Rapport d'expertise :

Avis sur le dimensionnement d'ouvrages hydrauliques au droit du collège de Bandrélé

BRGM/RP-61292-FR

Demandeur : DEAL de Mayotte

Figure 3 - Délimitation du bassin versant en amont du projet avec localisation des ouvrages hydrauliques existants (pointillés bleus) et en projet (trait bleu). Document ETG

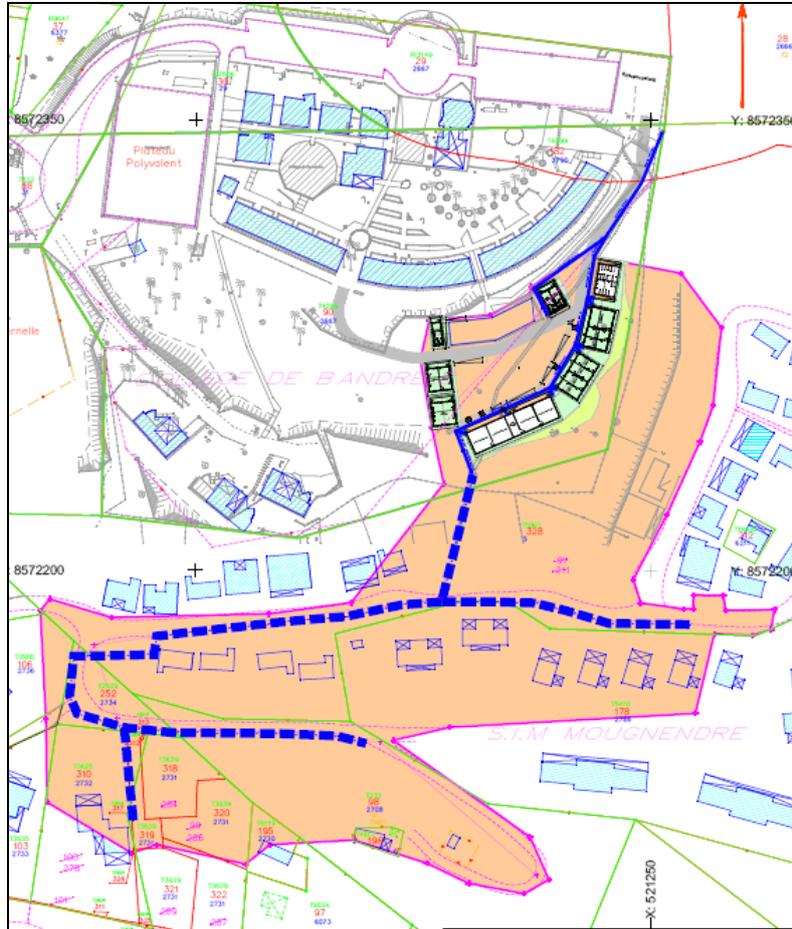
Le bassin versant en amont des ouvrages (cf. Figure 3) a été délimité par ETG à partir du MNT et en prenant compte le réseau d'évacuation d'eaux pluviales existant ainsi que les aménagements VRD.

La méthode rationnelle a été employée par ETG pour calculer le débit centennal au droit du projet. Cette méthode s'applique en hydraulique urbaine et pour des cours d'eau naturels avec des bassins versants de petite superficie, le bassin versant ayant une superficie de 2,398 ha. Ces critères entrent dans la typologie du bassin versant étudié.

Figure 4 - Localisation des ouvrages hydrauliques prévus pour l'extension du collège de Bandré. Extrait du rapport de ETG 2011 2609-HYD

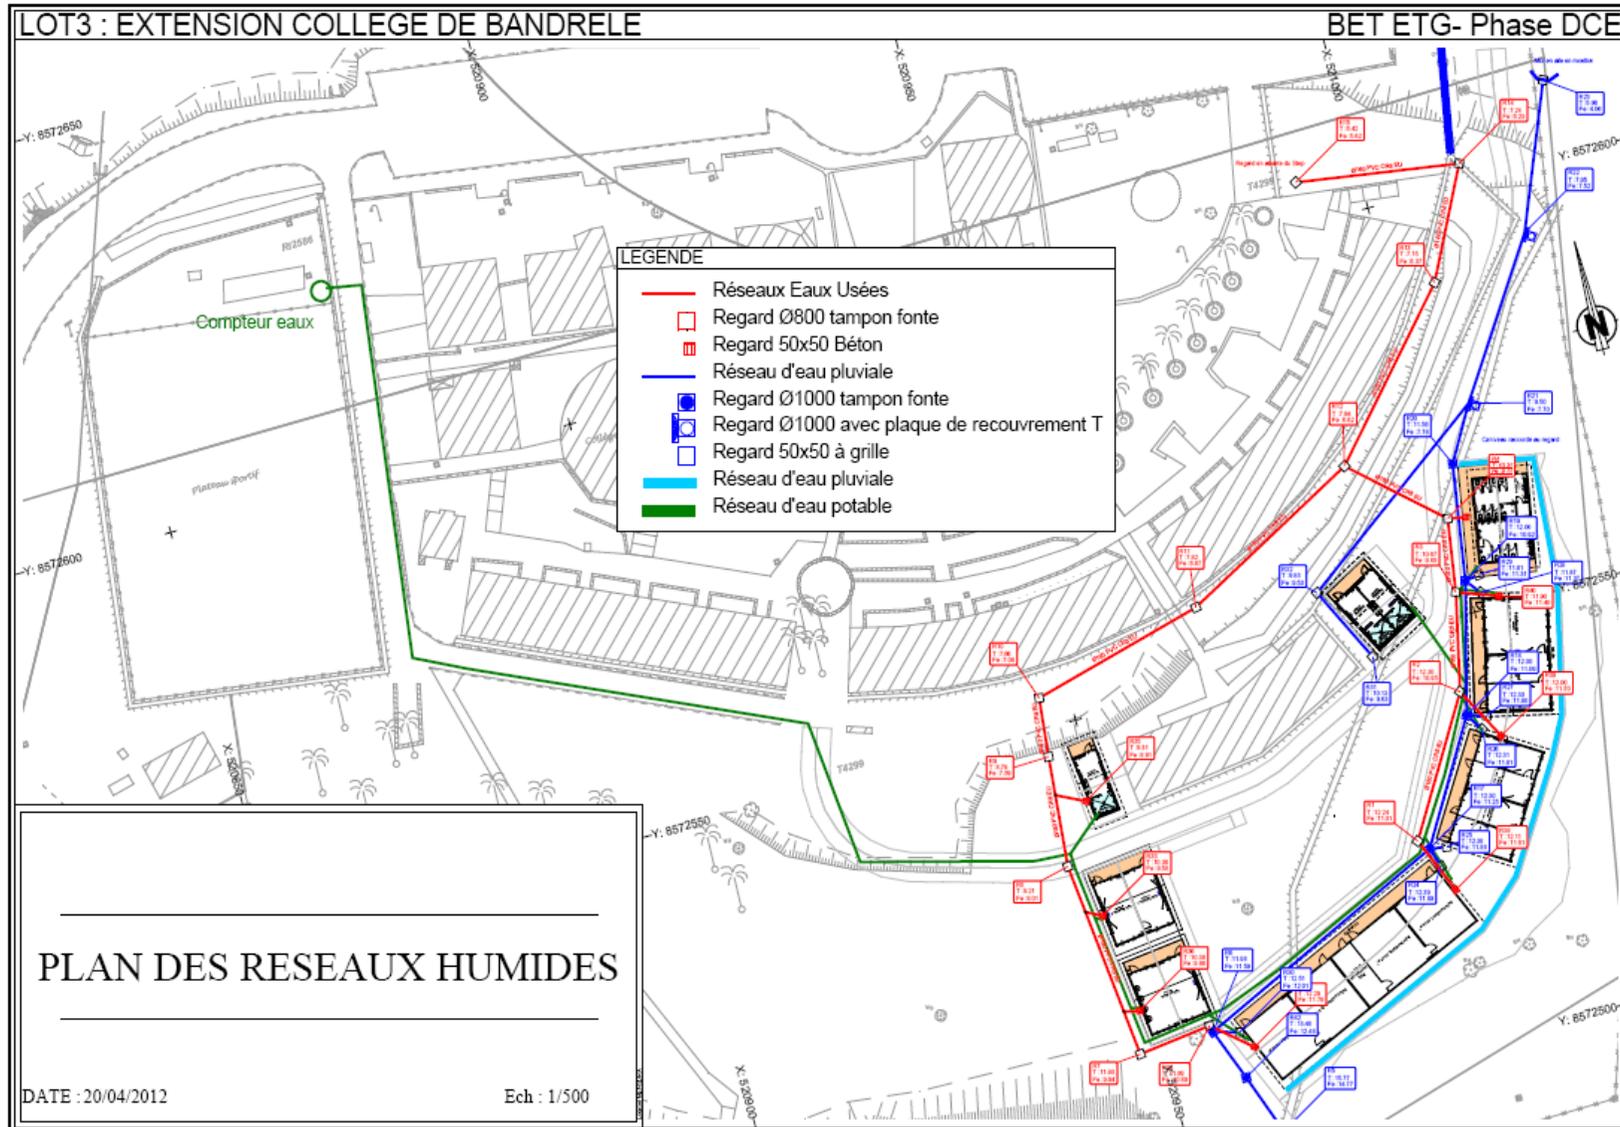
Le débit centennal obtenu est de $1,48 \text{ m}^3 \cdot \text{s}^{-1}$ en considérant que le secteur d'étude se situe en zone 1 (zone définie dans l'étude BRGM/RP-56881-FR). Un ouvrage de type canalisation proposé dans l'étude a ainsi pu être dimensionné, où ETG a considéré une pente de 1 % pour les ouvrages. Le diamètre minimal de l'ouvrage est de 0,79 m pour un débit de $1,48 \text{ m}^3 \cdot \text{s}^{-1}$. ETG a arrondi ce diamètre à 0,8 m, dimensionnant ainsi l'ouvrage pour un débit centennal de $1,55 \text{ m}^3 \cdot \text{s}^{-1}$.

Cependant, le coefficient de rugosité ($K = 90$) utilisé dans la formule de Manning-Strickler semble peu adapté aux ouvrages mis en place à Mayotte. Il serait judicieux de dimensionner l'ouvrage avec un coefficient de 70 permettant d'adopter une marge de sécurité (mauvaise qualité du béton, prise en compte des charriages et dépôts éventuels), ce qui donne un diamètre de 0,87 m. Dans la même optique, il est souligné que la mise en place de canalisations enterrées ne permet pas une bonne observation de son état d'entretien et serait en outre déconseillée.

Figure 5 - Précision des aléas en situation après-projet. Zonage prévisionnel. Fond orthophotos IGN. Courbes de niveau 1 m

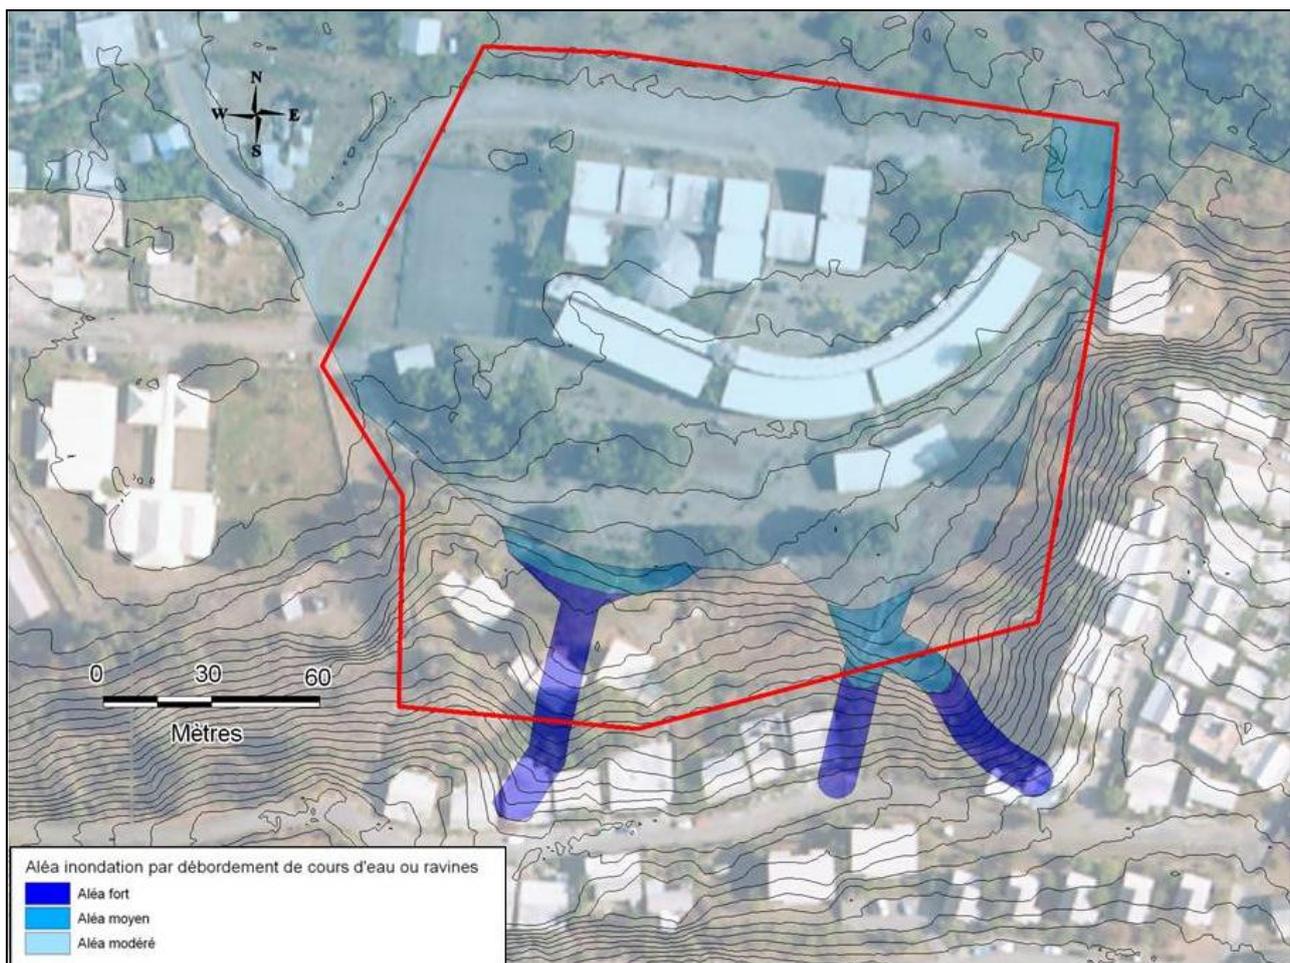
Les aménagements prévus pour la ravine Est sont correctement dimensionnés pour recevoir un débit centennal. Cependant, ils ne permettent pas de lever l'aléa inondation au droit du collège (cf. Figure 5). En effet, le contexte mahorais ne permet pas d'assurer une capacité maximale résiduelle des ouvrages. Un risque fort d'obstruction des caniveaux est à envisager, entraînant un risque de débordement. Par ailleurs, le BRGM rappelle le manque d'entretien évident des ouvrages hydrauliques existants au droit du collège constaté le jour de la visite de terrain du 03 février 2012 (cf. Figure 2).

En revanche, aucun aménagement supplémentaire et correctement dimensionné pour un débit centennal n'est pour le moment programmé ou n'existe concernant la ravine Ouest. Lors d'un événement pluvial, l'eau va avoir tendance à s'accumuler au sein du collège. L'aléa faible inondation au niveau de zone basse sera par conséquent conservé malgré les aménagements concernant la ravine Est. Le zonage des aléas pour ce secteur central pourrait être éventuellement levé sous réserve d'aménager la ravine Ouest et Est pour des événements d'occurrence centennale, en s'assurant qu'aucune autre arrivée d'eau n'existe. En revanche, un aléa faible inondation sera dans tous les cas maintenu au droit des aménagements hydrauliques avec une zone tampon de 5 m de part et d'autre de l'axe d'écoulement. Il faudra également veiller à ce que les eaux de la ravine Ouest ne puissent pas être redirigées vers les ouvrages hydrauliques en projet sur la ravine Est.

Un aléa fort inondation sera également maintenu dans tous les cas dans les parties amont des axes d'écoulement en raison des fortes pentes observées conférant de vitesses importantes aux eaux canalisées. De ce fait, il est conseillé de mettre en place un système de canalisation en marches d'escalier dans les parties amont afin de limiter ces vitesses. Egalement, l'aléa moyen inondation établissant une transition entre l'aléa fort et faible, serait précisé en vue de tenir compte de l'impact des aménagements sur les vitesses d'écoulement. En effet, l'eau en étant canalisée prendra de la vitesse puisqu'il n'y aura pas d'obstacle à l'écoulement.
